Enkele vluchtroute over galerij door portiektrappenhuis

Advies 2303

Datum: 23 februari 2023

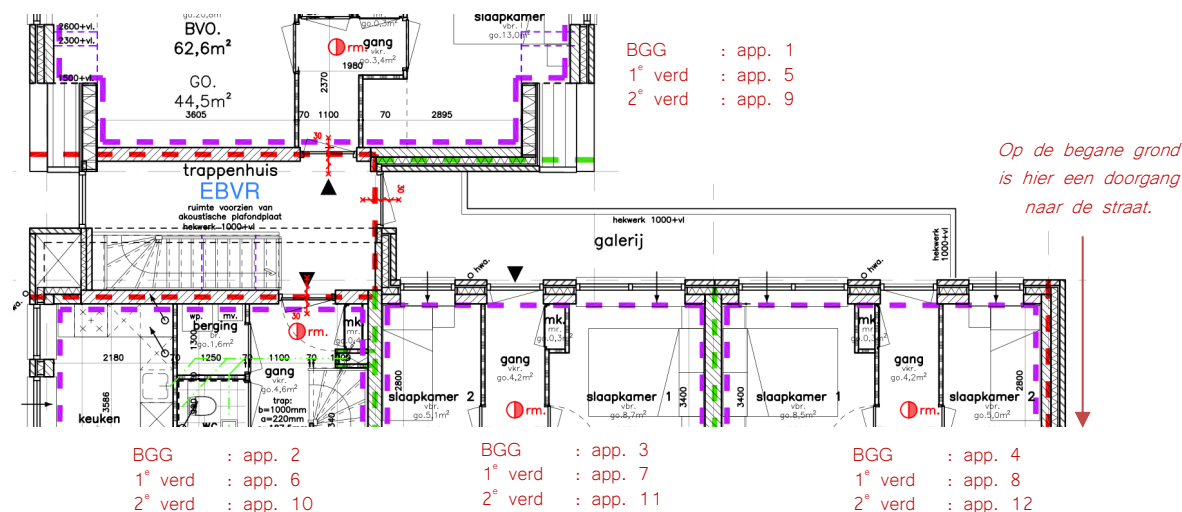
De galerij op de eerste en tweede verdieping is doodlopend, waardoor de enkele vluchtroute via de galerij voor het achterste appartement (appartement nr. 8 op de eerste verdieping en nr. 12 op de tweede verdieping) altijd langs de voordeur van de naastliggende woning (resp. nr. 7 en 11) voert om het portiektrappenhuis te kunnen bereiken. Deze situatie is hierboven weergegeven in figuur 1.

De vergunningaanvrager is van mening dat op een open galerij in dit geval wel langs een andere woning mag worden gevlucht. De brandweer heeft de gemeente geadviseerd om een tweede vluchtroute voor de appartementen langs de galerijen te eisen. Bovendien heeft de brandweer geadviseerd om de twee naast elkaar gelegen appartementen op de begane grond te voorzien van vrijloopdrangers en de voorgevel van het meest rechtse appartement op de begane grond (appartement nr. 4) uit te voeren met een gevel met een brandwerendheid van ten minste 30 minuten aan de zijde van de woningtoegang.

De ontvluchting van de appartementen die via de galerijen worden ontsloten (appartementen 7, 8, 11 en 12) voldoet niet aan artikel 2.104 lid 2. Er moet een tweede vluchtroute worden gerealiseerd.

- In dit geval moeten de aanwezige personen in de appartementen nr. 8 en 12 aan het einde van de galerij, vluchten langs één ander appartement op de galerij, resp. nr. 7 en 11. De ATGB is van oordeel dat, een gelijkwaardige mate van brandveiligheid te realiseren is door de woningtoegangsdeur van de appartementen 7 en 11 daarom met een vrijloopdranger zelfsluitend uit te voeren en de gevel van deze woonfuncties uit te voeren met een brandwerendheid van 30 minuten. De gevel hoeft, naar het oordeel van de ATGB niet rookwerend te hoeven uitgevoerd, omdat de vluchtroute voert over de hier bedoelde galerij.

- Ook in dit geval is de ATGB van oordeel dat de appartementen die via de galerij worden ontsloten kunnen worden beschouwd als een niet-standaard oplossing voor een portiektrappenhuis die een ten minste gelijkwaardige mate van veiligheid biedt als is beoogd met het portiekartikel 2.104 vierde lid. Deze situatie voldoet aan de gestelde randvoorwaarden in artikel 2.104 vierde lid onder b. Bovendien bestaat bij brand een kleinere kans op het onbruikbaar worden van de vluchtroute via het trappenhuis in vergelijking met een gelijksoortige referentiesituatie waarin alle appartementen zouden grenzen aan het portiektrappenhuis en dat rechtstreeks voldoet aan de randvoorwaarden uit artikel 2.104 vierde lid onder b. Een deel van de appartementen grenst, in dit geval, niet direct aan het trappenhuis, zoals beschreven in de aanhef van het vierde lid. Deze appartementen grenzen aan een galerij die is verbonden met het trappenhuis. Door de aanwezigheid van een deur tussen galerij en trappenhuis komt rook van de galerij niet snel in het portiektrappenhuis.

- Als de appartementen aan de galerij worden beschouwd als onderdeel van een portieksituatie, is het acceptabel dat langs een woning wordt gevlucht, mits die vluchtroute ten minste voldoet aan de bouwtechnische eisen van het Bouwbesluit 2012 of een hieraan gelijkwaardige mate van veiligheid heeft.

Nee, volgens de prestatie-eisen is dit niet vereist. Echter, dit kan wel nodig zijn indien de brandwerendheid onderdeel uitmaakt van een gelijkwaardige oplossing, zoals in dit geval bijvoorbeeld door de brandwerendheid van de woningtoegangsdeuren van de appartementen 7 en 11 in de gelijkwaardige oplossing die door de ATGB is voorgesteld in de twee-na-laatste bullet van de inhoudelijke beschouwing.

Nee, volgens de prestatie-eisen is dit niet vereist. Echter, dit kan wel nodig zijn indien de zelfsluitendheid onderdeel uitmaakt van een gelijkwaardige oplossing, zoals in dit geval bijvoorbeeld door de zelfsluitendheid van de woningtoegangsdeuren van de appartementen 7 en 11 in de gelijkwaardige oplossing waarbij de appartementen aan de galerij worden beschouwd als onderdeel van een portieksituatie.

Ja, volgens de prestatie-eisen is dit vereist. Echter, artikel 1.3 van het Bouwbesluit 2012 biedt de mogelijkheid om bij een gelijkwaardige oplossing van een prestatie-eis af te wijken. Zie daarvoor bijvoorbeeld het antwoord op de vragen 1 en 2.
